Modulo per la presentazione delle osservazioni per i piani/programmi/progetti sottoposti a procedimenti di valutazione ambientale di competenza statale

Osservazioni allo S.I.A. relativo al Progetto di realizzazione di un parco eolico denominato "Sambuca" di potenza 90 MW, nei Comuni di Sambuca di Sicilia (AG), Santa Margherita di Belice (AG) e Contessa Entellina (PA), proposto dalla società Eni Plenitude Technical Services S.r.l.

codice di procedura 12377

**IL CONSULENTE
Ing. Mario Di Giovanna**

Figura 13: Estratto satellitare con indicazione delle torri eoliche, della strada statale SP70 (arancione) della Greenway (rosa) e della rete di strade e trazzere che si collegano ad essa. Come è evidente le torri eoliche si trovano a poche decine di metri da questa rete di strade.

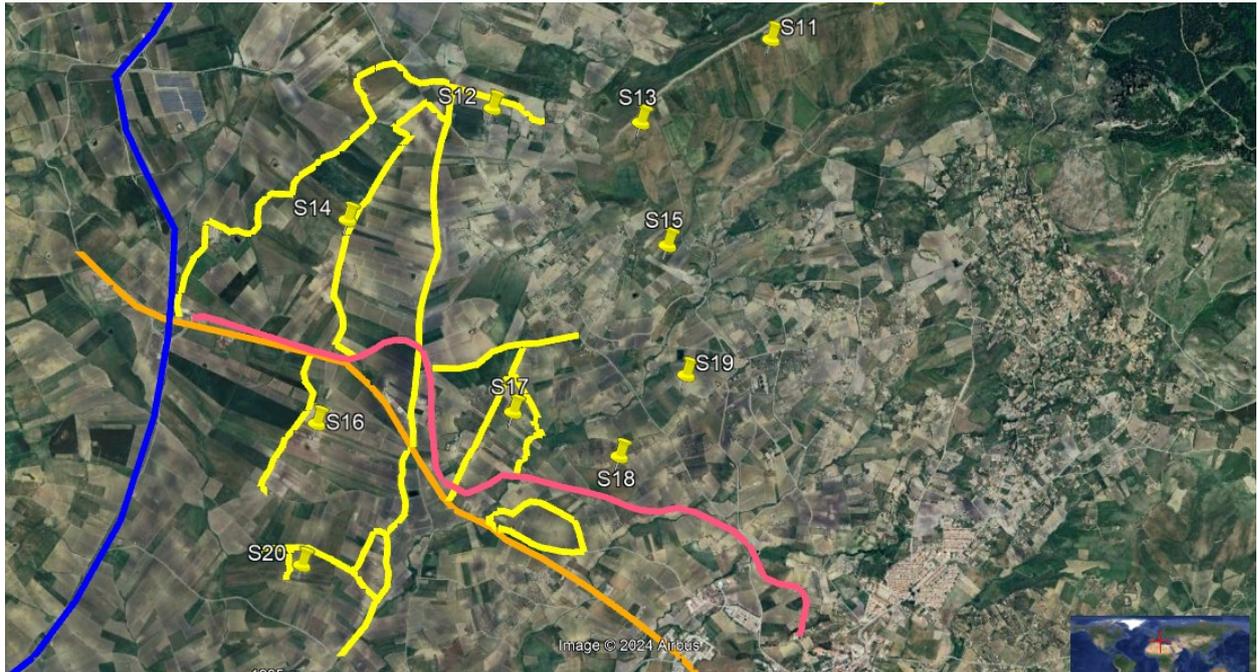
Come riscontrabile nello SIA a pag. 475 e seguenti “2.5.1.2.2 *Verificarsi di incidenti*” entro un raggio di 276 metri dagli aerogeneratori in caso di incidente frammenti dello stesso possono essere proiettati con grave rischio per la vita umana.

Entro questo raggio si trova la pista ciclabile e le trazzere confluenti che costituiscono la rete della mobilità dolce e sostenibile ad essa connessa ed in particolare interferiscono con queste infrastrutture le torri S12, S14, S16, S17, S20 e S18.

Si specifica infine che non sono stati valutati, ma che comunque sono sicuramente alti data l'estrema vicinanza, gli impatti di rumore e vibrazione nei confronti dei migliaia di turisti che frequenteranno la greenway e la rete di trazzere collegate
